SUPERINTENDENCIA DE INDUSTRIA Y COMERCIO

Oficio N° 8506

Asunto: PATENTE DE INVENCIÓN

Título de la solicitud: “BOTELLA CAMPANA EN ESPIRAL CON NERVADURAS ONDULADAS” (Radicado No. 16-020052-00000-0000 del 28 de enero de 2016).

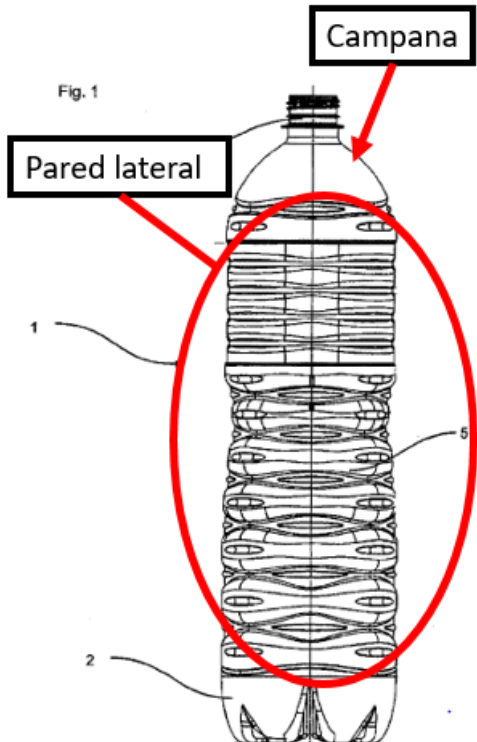
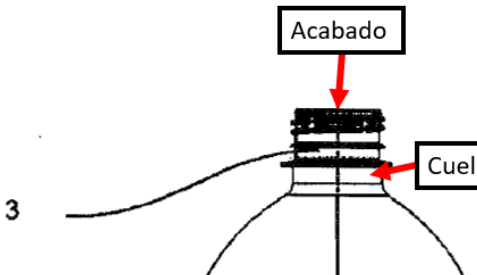
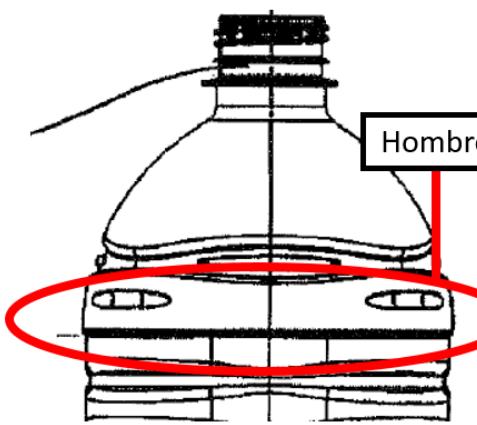
Características esenciales	D1	D2
Un envase que comprende una base, una campana, una pared lateral entre la base y la campana.	Un envase que comprende una base, una campana, una pared lateral entre la base y la campana (Reivindicación 1).	Se observa en la Figura 1 un envase (1) que comprende una base (2), una campana, una pared lateral entre la base y la campana.

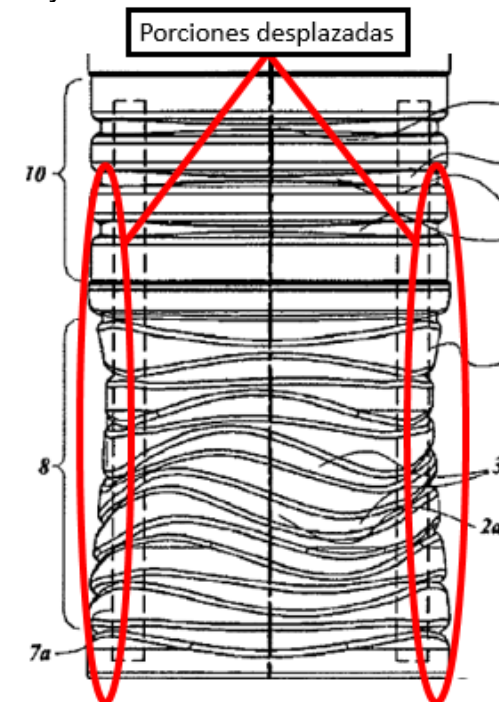
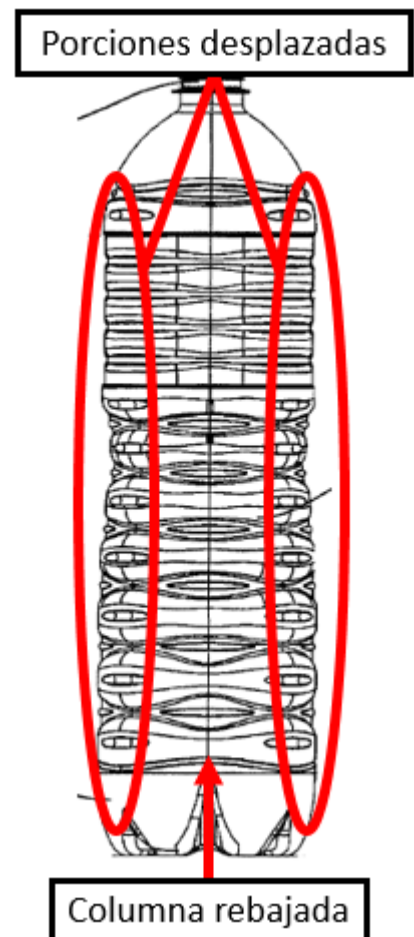
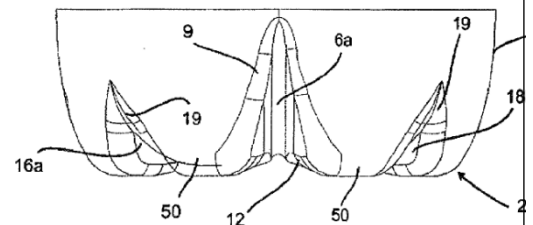
Se observa en la Figura 8 una pluralidad de nervaduras secundarias (16a) espaciadas entre nervaduras principales (6a) adyacentes.

Se observa en la Figura 8 una pluralidad de pies (50) formados entre las nervaduras principales (6a) y las nervaduras secundarias (16a).

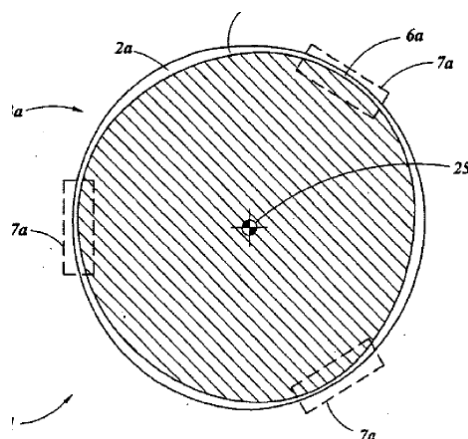
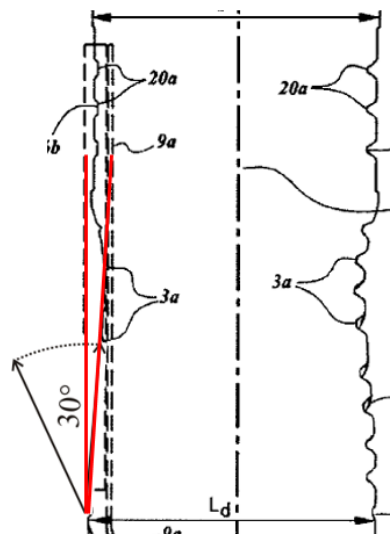
- Reivindicación 2: Se observa en la Figura 16B tres columnas rebajadas 7a igualmente espaciadas alrededor del perímetro de la pared lateral, de tal manera que la pared lateral comprende una circunferencia que está desplazada de una sección transversal generalmente circular a una sección transversal de forma triangular.

- Reivindicación 3: Se observa en la Figura 16A que el desplazamiento de las porciones desplazadas hacia adentro se encuentra dentro del rango 0 a 30 grados con respecto a la sección transversal en forma circular.
